STACY設工認（第3回）申請書の補正対応方針について

資料ST-187-3

日本原子力研究開発機構 原子力科学研究所
臨界ホット試験技術部

図1 安全板装置加振試験の結果

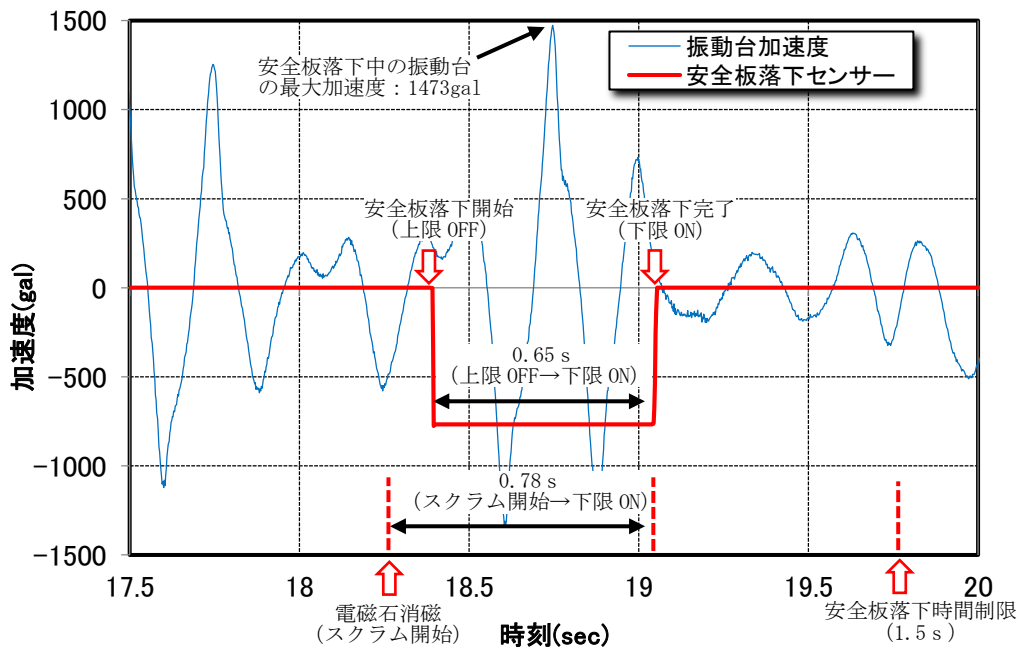
2	2. 安全板装置の加振試験の入力地震動に係る説明の追加（荒川宛送付資料の内容）	添付資料Ⅲ-1-4「安全板装置の耐震性についての説明書」の補足資料として「加振試験で用いている模擬地震動の妥当性について」を追加する。	4
3-1	技術基準第32条の適合性の説明における「フェイルセーフ機構」について、具体的に説明してください。「安全保護系は、商用電源喪失時にもその安全保護機能を維持することができるよう無停電電源装置から給電するとともに、運転時励磁の回路とし、系の遮断があってもSTACYを停止させるフェイルセーフ設計とする。」とされていますが、スクラム遮断器は運転時は閉となっているものを、系の遮断により開となって、安全板装置や急速排水弁の電磁石が消磁してスクラムするというのでしょうか。	添付資料Ⅲ-11-2「安全保護回路についての説明書」の補足資料として「安全保護回路のフェイルセーフ機構について」を追加する。	26
3-2	第32条への適合性の説明における「最大給水制限スイッチの信号処理に電子計算機を使用する」について、具体的に説明してください。「最大給水制限スイッチの信号処理に電子計算機を使用するため、第6号に適合するよう、当該計算機を外部の電気通信回路に接続しない構成とする。また、点検等で外部機器（USBメモリ等）を用いる場合には、事前に内容及びコンピュータウィルスの有無等について確認したうえで使用する。外部業者が点検作業を行う場合には、常時監視する。」 ①どのような信号処理に、どのような電子計算機を使っているのか、 ②最大給水制限スイッチの位置の調整には、電子計算機は使用していないのか、（手で調整するのか） ③実際に、USB接続等で外部機器を使用することが想定されるのか	添付資料Ⅲ-11-2「安全保護回路についての説明書」の補足資料として「最大給水制限スイッチの位置制御に用いる電子計算機について」を追加する。	28
3-3	核計装等の検出器によってスクラム条件となっている異常を検知してからスクラム信号を発するまでの時間について、示してください。また、スクラム回路には電子計算機は使用していないとのことですが、具体的なハード構成について説明してください。	添付資料Ⅲ-11-2「安全保護回路についての説明書」の補足資料として「スクラム回路の構成について」を追加する。	23

耐震バックチェックの地震動（時刻歴波）の拡大波（最大 562gal の地震波を最大 1473gal に拡大したもの）を振動台に入力し、振動台が大きな加速度となったときに安全板を落下させた場合の試験結果を図 1 に示す。試験においては、振動台床面が大きな加速度（約 1400gal）となった場合でも安全板落下時間制限（1.5 s）以内に落下が完了することを確認している。

監視操作盤（運転者席）の計器配置及び通常給水手順

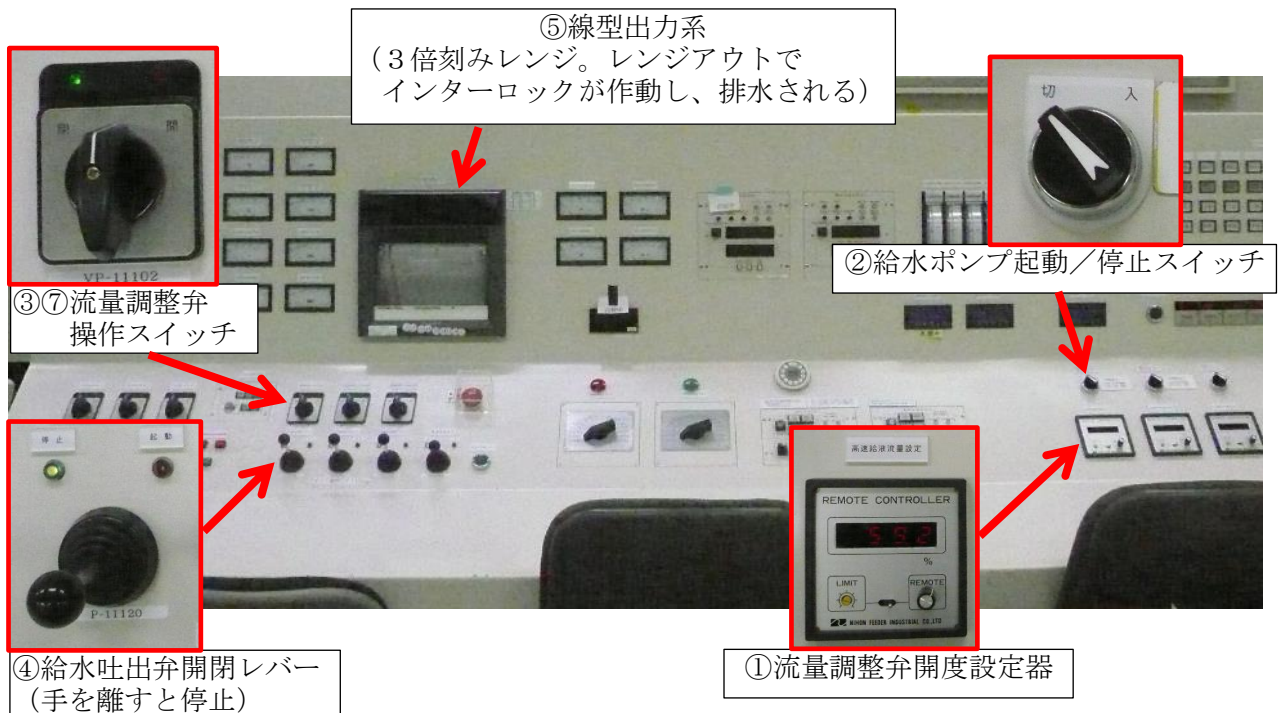
番号	原子力規制庁コメント内容	対応方針	資料該当頁
1-1	通常排水弁を開とするための具体的な操作と操作に要する時間 (例えば開ボタンのようなものがあり、これを押すと時間遅れ〇〇秒で排水が開始される等)	添付資料Ⅲ-9-2「反応度制御についての説明書」の補足資料として「通常排水弁を開とするための具体的な操作と操作に要する時間について」を追加する。	13
1-2	通常給水時の手順を示すこと。	添付資料Ⅲ-9-2「反応度制御についての説明書」の補足資料として「STACYの通常給水時の手順等について」を追加する。	11
1-3	水位低下速度：約0.8mm/sの根拠（モックアップ試験結果の約1200/min等）	添付資料Ⅲ-9-2「反応度制御についての説明書」の補足資料として「通常排水弁の排水流量について」を追加する。	14
1-4	1. 給排水系による反応度制御について（資料 ST-186-2 改の内容） 「所定の運転状態」とは、実験計画にもよるとは思いますが、具体的にはどのような状態でしょうか。所定（所要）の運転状態について、制限値を満足するのは当然として、実験計画で定めた運転状態にピンポイントで維持するというのであれば、その旨も追記すること。	添付資料Ⅲ-9-2「反応度制御についての説明書」の補足資料として「STACYの「所要の運転状態」について」を追加する。	15
1-5	また、水位上昇時の操作についても、出力、ベリオド、水位等のパラメータを監視しつつ以下の機器をどのように操作して水位及び水位上昇速度を調整するのか具体的に説明してください。また、ポンプや弁の操作は直接はボタンやスイッチ等の操作盤上の仕組み、応答時間がどうなっているかも含めて、説明してください。 ・低速給水ポンプ（0-1500/minの範囲でどのように調整、調整弁との関係は？） ・低速給水吐出弁（on-offのみ？） ・低速流量調整弁（0-1500/minの範囲でどのように調整、ポンプとの関係は？）	添付資料Ⅲ-9-2「反応度制御についての説明書」の補足資料として「STACYの通常給水時の手順等について」を追加する。	12

- ①開度設定器にて流量調整弁の開度設定
- ②給水前に給水ポンプを起動
- ③流量調整弁開
- ④給水吐出弁開（ここで給水が開始される）
- ⑤線型出力系で出力を監視しつつ給水
- ⑥給水停止スイッチ作動、又は運転員が給水吐出弁のレバーから手を離すと給水停止
- ⑦流量調整弁閉

図1 起動系（B-10 比例計数管）の外形図

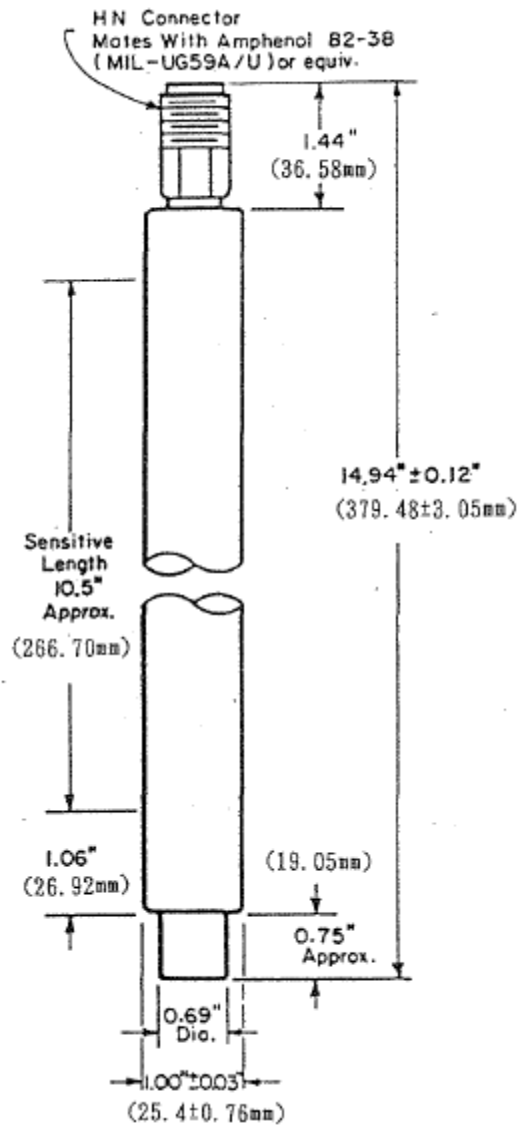
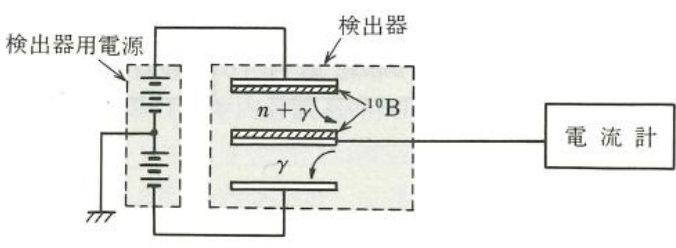
3-4	第32条への適合性の説明における「絶縁回路」について、その機能とハード構成について具体的に説明してください。	添付資料Ⅲ-11-2「安全保護回路についての説明書」の補足資料として「計測制御系との共用に係る絶縁回路の使用について」を追加する。	29
3-5	核計装設備で熱出力を計測できるとされていますが、起動系、運転系、安全系それぞれについて以下を説明してください。 ①実際に測定する中性子束密度の範囲 ②熱出力の測定範囲（設置時設工認にありました） ③中性子束密度を熱出力にどのように換算しているか ④検出器の原理・型式（製品のカatalog等あればそれも） （設置時の設工認にも少し記載があるのですが、もう少し詳しい情報があれば）	添付資料Ⅲ-11-1「計測設備、警報装置についての説明書」の補足資料として「核計装設備（既設）の仕様等について」を追加する。	17

検出器の種類		B-10 比例計数管
原理		電極に塗布した ^{10}B を用い、 $^{10}\text{B}(n, \alpha)$ 反応による電離パルス電流を測定する。 [1] 
型式		WL-22793
外径寸法		379.48 mm 長 × 25.4 mm φ
有感長		266.70 mm
材質	本体	Al
	電極	W
	中性子有感材	^{10}B
	封入ガス	Ar-CO ₂
外形図		図1に示す。

安全保護系新設ケーブル配線図
(最大給水制限スイッチ系)

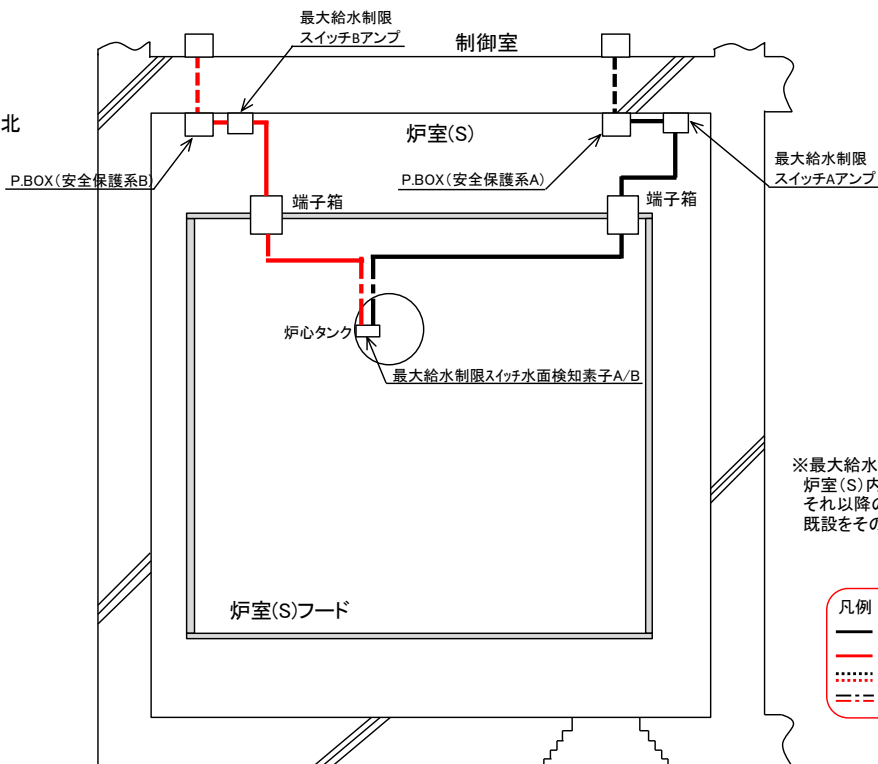
番号	原子力規制庁コメント内容		対応方針	資料該当頁
4	4. 10/5 付けメールでの質問（安全保護系ケーブルの新設/既設の明確化）	<p>安全保護系のケーブルについての事実確認です。 申請書の本-2-III-9から本-2-III-17までの図で、安全保護系既設ケーブル配線図や安全保護系新設ケーブル配線図とありますが、 ①既設ケーブル配線図にあるケーブルは全て既設を再利用するもの ②新設ケーブル配線図にあるケーブルは全て新設するもの と考えてよいでしょうか。 もし、既設と新設が混在する図がありましたら、図中で既設と新設の区別を明記してください。</p>	<p>新設ケーブル配線図（申請書の本-2-III-10）では、最大給水制限スイッチの検出器からP.BOXまでが新設、それ以降は既設のものを再利用するため、新設/既設の区別が分かるように明確化を図る。</p>	31
5	5. 10/1 付けメールでの質問（急速排水弁の圧縮空気、電磁弁等によるフェイルセーフ機構に係る説明）	<p>「スクラム遮断器」、「圧縮空気供給用の電磁弁」、「スプリング」、「急速排水弁」の関係がわかるような図面をお示しいただけますでしょうか。その上で、急速排水弁について、どのような機構で開閉動作が行われるのか、ご説明いただけますでしょうか。 以下の点が理解できていないための質問です。</p> <p>(1) 圧縮空気が急速排水弁を閉止する役割を担っているのでしょうか。</p> <p>(2) 圧縮空気供給用の電磁弁は、消磁により閉止して、急速排水弁に圧縮空気が供給されなくなるということでしょうか。</p> <p>(3) 圧縮空気は、電磁弁の閉止やその他の要因により供給されなくなった場合でも、しばらくは急速排水弁の内部（外部？）にとどまって、急速排水弁が開くことを妨げることはないでしょうか。</p>	<p>添付資料III-11-2「安全保護回路についての説明書」の補足資料として「安全保護回路のフェイルセーフ機構について」を追加する。</p>	26
6	6. 9/18 付けメールでの質問のうち6.（直接線及びスカイシャイン線の遮蔽として実験棟Aの天井の考慮の有無の明確化）	<p>敷地境界位置における直接線及びスカイシャイン線による線量率の評価にあたり、遮蔽として実験棟Aの天井は考慮されているでしょうか。（解析モデルの図には外壁と天井が遮蔽として記載されていますが、天井を考慮すると非保守的な結果となる旨の記載もあり、結局どちらか読み取れません。）</p>	<p>実験棟A天井の遮蔽効果は、過小評価になるおそれがあるG33-GP2コードでは上部遮蔽体としてモデル化せず、ガンマ線源強度に「（上部遮蔽ありの線量）／（上部遮蔽なしの線量）=3.7*10⁻⁵」を乗じて遮蔽体の効果を評価しているため、その旨を追加する。</p> <p>（以下の下線を追記） なお、G33-GP2コードの評価傾向として、上部遮蔽体ありの場合、線量を過小評価する可能性があることが報告されている。このため、スカイシャインガンマ線の計算にあたっては、<u>G33-GP2コードでは上部遮蔽体をモデル化せず、ガンマ線源強度にQAD-CGGP2コードで求めた（上部遮蔽ありの線量）／（上部遮蔽なしの線量）</u>を乗ずることにより<u>上部遮蔽体の効果を考慮して</u>評価した。</p>	—

※最大給水制限スイッチ水面検知素子から炉室(S)内のP.BOXまでのケーブルは新設し、それ以降の安全保護系盤までのケーブルは既設をそのまま使用する。
